DĖL PIRKIMO DOKUMENTŲ PAAIŠKINIMO NR. 11

Akcinė bendrovė „Via Lietuva“ vykdo viešojo pirkimo *VALSTYBINĖS REIKŠMĖS KRAŠTO KELIO NR. 173 MOLĖTAI–PABRADĖ RUOŽO NUO 15,405 IKI 17,925 KM REKONSTRAVIMAS* (CVP IS ID 5932144), atliekamo tarptautinio atviro konkurso būdu, procedūras ir teikia pirkimo dokumentų paaiškinimus, atsakydama į tiekėjų klausimus.

Antgalio ir šlaito tvirtinimas P-1 plokštėmis

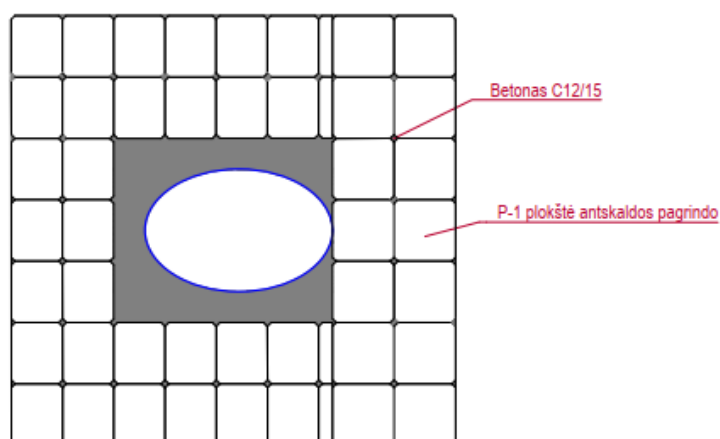
1. Klausimas. Prašome išaiškinti, ar poz. 6.1 bei 6.6 pateikti kiekiai yra tik vienam pralaidos ir antgalio įrengimui skirti kiekiai. Tuomet 6. 1 poz. Įrašė vamzdžio ilgis matyt turi būti 16,5 m, o nurodytas 66 m jau yra bendras ilgis ir neatitinka pateikimo principo.

2. Klausimas. Prašome išaiškinti, ar teisingai nurodomas poz. 6.6 - monolitinio betono h – 12 cm kiekis vienam antgaliui **4,43** m³ (t.y. apie 37 m²), plus įrengiama **32,4** m² betoninių plokščių danga; viso gautųsi apie 70 m², o pateiktuose brėžiniuose matome kad ištekėjimo antgalio plotas apie **20** m². Esant reikalui, prašome patikslinti pateiktų medžiagų ir darbų kiekius.

Atsakymas: Tiksliname DKŽ Nr. 1 „Susisiekimo dalis“ 6.1 eilutės pavadinimą (žr. pridedamą patikslintą pasiūlymo darbų kiekių žiniaraštį Nr. 1):

„Pralaidos iš PP Ø1,0 m vamzdžių įrengimas:

- pralaidos iš PP Ø1,0 m vamzdžio įrengimas (**16,5 m**)
- tranšėjos iškasymas mechanizuotu būdu, pakrovimas į autosavivarčius ir išvežimas iki 10 km atstumu (80,73 m³)
- smėlio pagrindo sluoksnio iš nesurištojo mineralinių medžiagų mišinio 0/32 įrengimas atraminėse prizmėse (2 m³)
- neaustinės geotekstilės (svoris ≥ 200 g/m²) atraminės prizmės klojimas (43,5 m²)
- geomembranos (t ≥ 1,5 mm) atraminės prizmės klojimas (13,31 m²)
- atraminės prizmės įrengimas iš šalčiui atsparių medžiagų gruntu ir sutankinimas (13,31 m³)
- smėlio pagrindo po vamzdžiu įrengimas (4,5 m³)
- neaustinės geotekstilės (svoris ≥ 170 g/m²) paklojimas (135 m²)“.

Atsakymas: Tiksliname DKŽ Nr. 1 „Susisiekimo dalis“ 6.5 ir 6.6 eilučių pavadinimus (žr. pridedamą patikslintą techninio darbo projekto susisiekimo dalies darbų kiekių žiniaraštį ir pasiūlymo darbų kiekių žiniaraštį Nr. 1):

6.5 „Įtekamojo antgalio įrengimas ir tvirtinimas :

- betonas B12/15 (**1,31** m³)
- betoninės plokštės P1 49x49x10 cm (**38,5** m²)
- skalda iš mineralinių medžiagų mišinio 22/32 (h–10 cm) (**5,47** m³)
- cementinis skiedinys (**0,77** m³)
- tašeliai impregnuoti antiseptiku (**66** m)“

6.6 „Ištekamojo antgalio įrengimas ir tvirtinimas :

- betonas B12/15 (**2,13** m³)
- betoninės plokštės P1 49x49x10 cm (**32,25** m²)
- skalda iš mineralinių medžiagų mišinio 22/32 (h–10 cm) **5,69** m³)
- cementinis skiedinys (0,65 m³)
- tašeliai impregnuoti antiseptiku (**66** m)“
